RENESAS TECHNICAL UPDATE

製品分類	MPU&MCU	発行番号	TN-SH7-A676A/J	Rev.	第1版
題名	SH7764 内蔵 SSI(DMAC 部)の不具合、および ハードウェアマニュアル(Rev1.0)への注意事項追記について		情報分類	技術情報	
適用製品	R5S77640P300BG R5S77640D300BG R5S77640N300BG R5S77641P300BG R5S77641D300BG R5S77641N300BG	対象ロット等 全ロット	関連資料	SH7764 グループ ハードウェアマニュアル Rev.1.00 (RJJ09B0395-0100)

図 1. SSI(DMAC 部)不具合現象

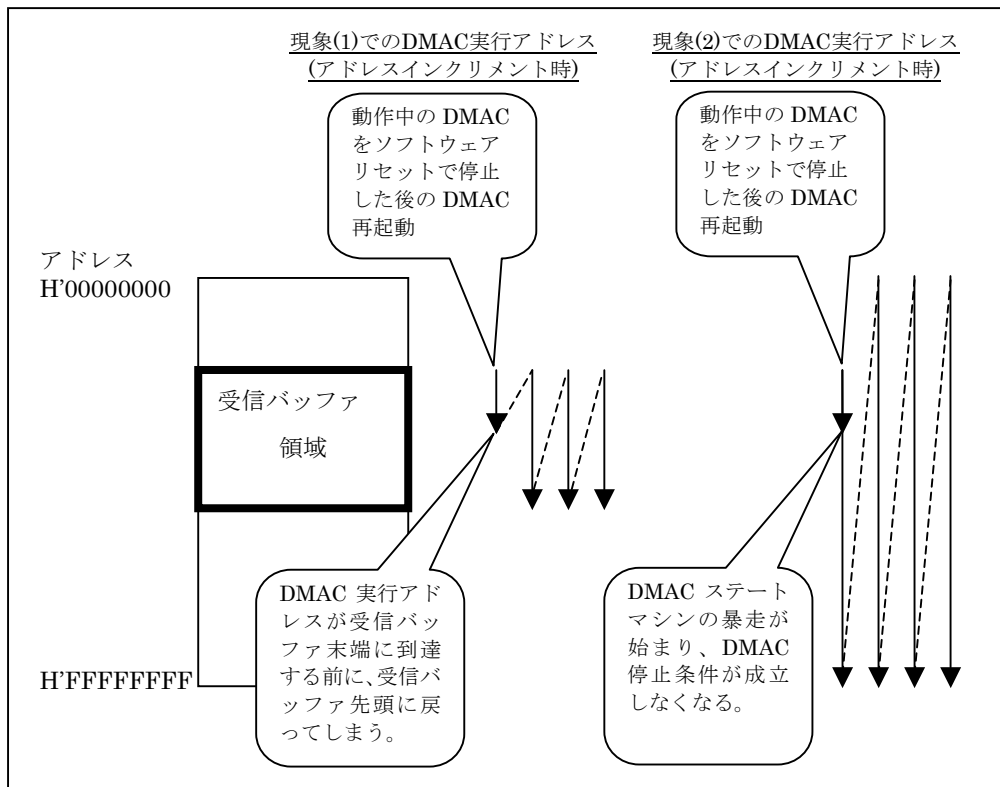
不具合現象(1)

DMAC の実行アドレスが、(RAM 上にアロケートされた)受信バッファの末端に達する前に、受信バッファの先頭に戻ることがあります。図 1 を参照下さい。その結果、DMAC が受信データをバッファに格納するアドレスと、SSIBLCNT カウンタ、および、SSIBLNCNT カウンタに基づいてソフトウェアがバッファから受信データを読み出すアドレスにズレが生じます。

不具合現象(2)

DMAC の実行アドレスが、受信バッファの範囲を越えて、インクリメント/デクリメントされることがあります。図 1 を参照下さい。その結果、DMAC が受信バッファ以外の領域に対して不正なデータを転送することがあります。プログラムを RAM 上に展開している場合は、その領域も書換えられ、システムレベルのハングアップに至ります。

SSI 受信モードで起動中の DMAC を、SSIDMCOR レジスタの DMRST ビット、RXRST ビットの操作で強制停止させる場合、SSIDMMR の WDMBSZ ビットで、1 バースト(8 バイト)、または 2 バースト(16 バイト)を設定した上で、以下のような手順を踏めば、不具合(1)、(2)を回避可能です。WDMBSZ ビットで 4 バースト(32 バイト)を選択しないで下さい。

- (a) SSIDMCOR の RPTMD ビットをクリア
- (b) SSIDMCOR の DMEN ビットをクリア
- (c) DMEND 割込み待ちまたは SSIDMINTSR の DMEND フラグをポーリング
- (d) SSICR の DMEN をクリア
- (e) SSICR の EN をクリア
- (f) SSIDMCOR の DMRST ビットをセット
- (g) SSIDMCOR の RXRST ビットをセット
- (h) SSIDMCOR の RXRST ビットをクリア
- (i) この後、SSI、SSIDMAC 再起動

- 注 1) 各操作の順番は守って下さい。
- 注 2) (a)と(b)は同時に行っても問題ありません。
- 注 3) (g)と(h)では、TXRST ビットも同時にセット/クリアしても問題ありません。
- 注 4) (h)と(i)は同時に行っても問題ありません。
- 注 5) 各操作の間に SSI、SSI-DMAC 動作に関係しない操作やソフトウェアでの待ち時間を入れても問題ありません。
